Re: Expediente No. NC2017/0005126

**Solicitud de Patente de Invención Titulada: “DISPOSITIVO DE LIBERACIÓN
PROLONGADA Y CONTROLADA DE SUSTANCIAS EN LÍQUIDOS”**

**Solicitante: INSTITUTO DE CAPACITACIÓN E INVESTIGACIÓN DEL
PLÁSTICO Y DEL CAUCHO – ICIPC**

RESPUESTA AL OFICIO No. 959, NOTIFICADO EL 2 DE FEBRERO DE 2021
(SEGUNDO EXAMEN DE FONDO)

Para facilitar el entendimiento del Despacho del sistema reclamado, se incluye a continuación un esquema ilustrativo (más no limitativo) del dispositivo, realizado a partir de la FIG.1 del Capítulo Descriptivo:

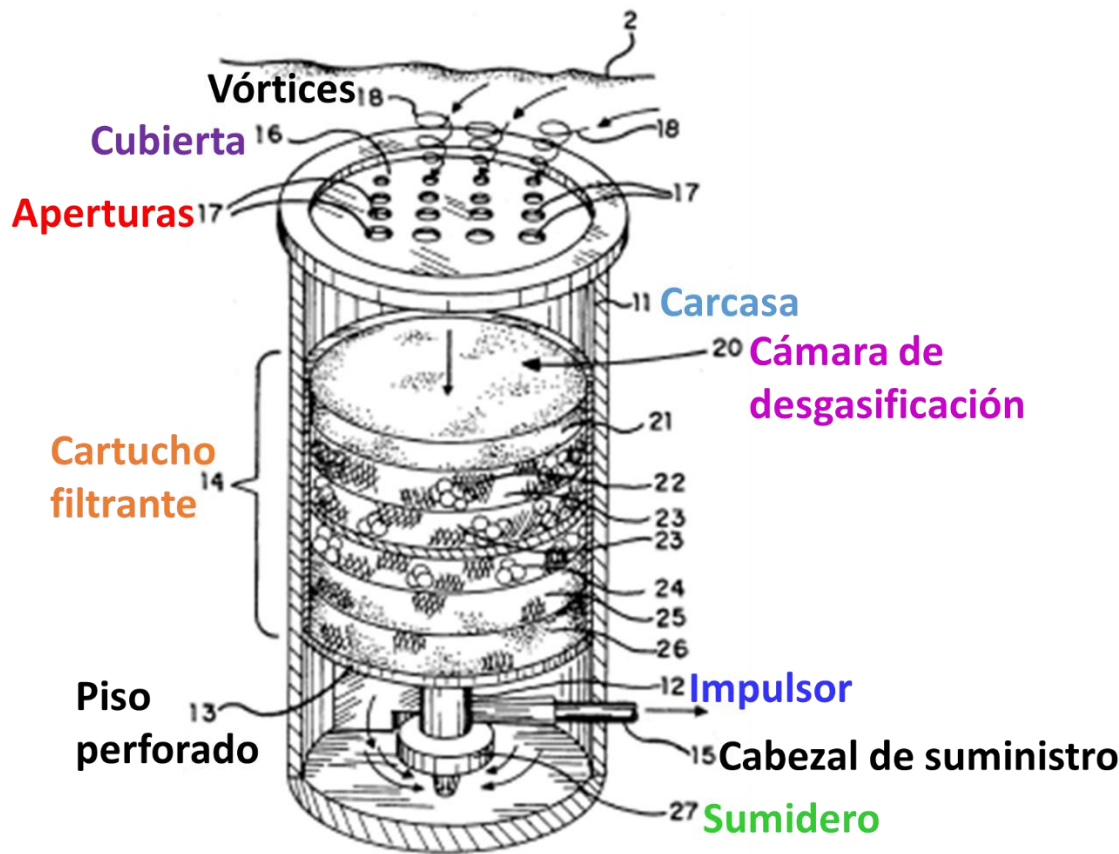
3. a- El Despacho señala que la invención carece de novedad a la luz del documento US5059315 (D3) ya que las características esenciales del dispositivo de la Reivindicación 1 a 3, 6 a 8 y 10 a 13, ya habían sido divulgadas por el arte previo citado.

Por consiguiente, el Despacho considera que todas las características esenciales del dispositivo de las Reivindicación 1 habían sido divulgadas previamente en el documento D3, por lo tanto, la materia reivindicada no es nueva.

Ahora bien, me permito señalar que el nuevo alcance de la Reivindicación 1 estaría dirigido a:

Un dispositivo de liberación de sustancias en líquidos, que comprende:

- un **contenedor (3)** con un **agujero de dispensación (5)**;
- un **elemento poroso (2)** ubicado en el interior del contenedor (3);
- una **zona de sustancia (10)** ubicada **entre el fondo del contenedor (3) y el elemento poroso (2)**;
- una **sustancia (1)** ubicada en el interior de la zona de sustancia (10); y
- una **cámara de intercambio (4)** en el interior del contenedor (3) y sobre el elemento poroso (2),

donde el agujero de dispensación (5) se dispone en la cámara de intercambio (4) y permite la entrada y salida del líquido hacia y desde la cámara de intercambio (4); y

donde a través de dicho elemento poroso (2) pasa el líquido para llegar hasta la zona de sustancia (10) y la sustancia (1) pasa de la zona de sustancia (10) a la cámara de intercambio (4) a través del elemento poroso (2).

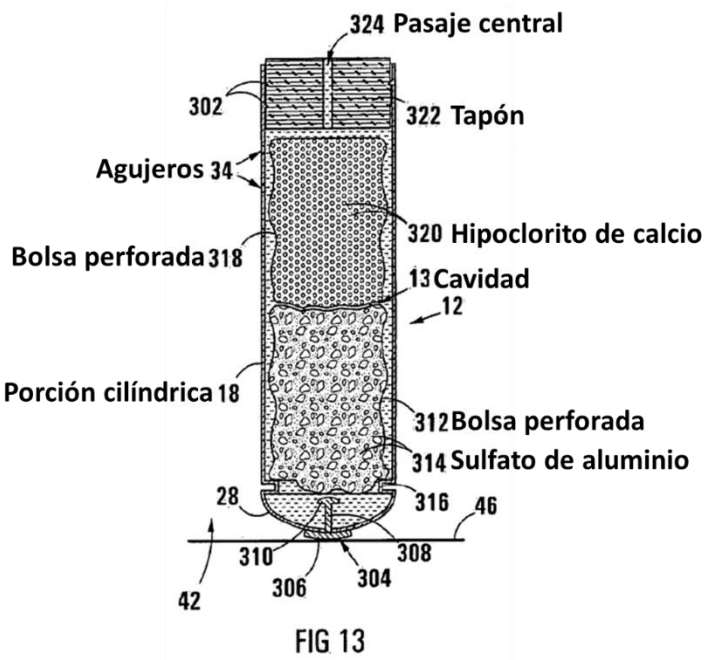
4. a- El Despacho señala que la Reivindicación 9 carece de nivel inventivo a la luz de los documentos US20080217258 (D2) y D3.

Por lo tanto, el Despacho considera que el problema técnico objetivo que pretende resolver la invención podría formularse así: *“¿Cómo modificar el dispositivo para mantener estable el ambiente acuático en un acuario doméstico conocido en D3 con el fin de mantener una posición fija un elemento poroso de menor densidad cuando se es sumergido en agua?”*.

Sin embargo, el Despacho considera que el incluir un elemento inmovilizador en contacto con un elemento poroso dentro del recipiente purificador para un elemento inmovilizador en contacto con un elemento poroso dentro del recipiente purificador, ya está divulgado en el documento D2 que se refiere a un método de purificación de agua y dispensador de elementos químicos el cual tiene ramas que son lo suficientemente elásticas para superar el peso ejercido sobre el miembro de retención por las tabletas primarias y aún para presionar al anillo de sellado para sellar la abertura primaria.

En consecuencia, la persona normalmente versada en la materia, estaría motivada a incluir las ramas que son lo suficientemente elásticas para superar el peso ejercido sobre el miembro de retención por las tabletas primarias y aún para presionar al anillo de sellado para sellar la abertura primaria del documento D2 en el dispositivo para mantener estable el ambiente acuático en un acuario doméstico de D3, para así llegar al objeto de la Reivindicación 9. Por lo cual se considera obvia.

b i) Con respecto a nivel inventivo de la Reivindicación dependiente 9, me permito hacer el análisis de nivel inventivo a la nueva Reivindicación 1 independiente que presenta las características mencionadas en numeral 3 b i).

Teniendo en cuenta las diferencias del presente invento respecto de D3, como se ilustró en el punto 3 b ii), y teniendo en cuenta que dichas diferencias tienen al menos un efecto técnico asociado, por ejemplo, permitir la desaceleración y control de la velocidad de los procesos de difusión y convección de sustancias químicas dispensadas en los cuerpos de agua, afectando la duración de la dispensación y la calidad de esta, sin necesidad de aporte de energía externo, **mientras que en D3 se busca todo lo contrario, acelerar el flujo del agua entre una serie de filtros por medio de una bomba.**

Por lo anterior, me permito señalar al Despacho que el problema solución planteado en este caso sería, *¿Cómo modificar el aparato conocido en D3 para desacelerar y controlar la*

velocidad de los procesos de difusión y convección de las sustancias químicas dispensadas en los cuerpos de agua, afectando la duración de la dispensación y la calidad de esta?
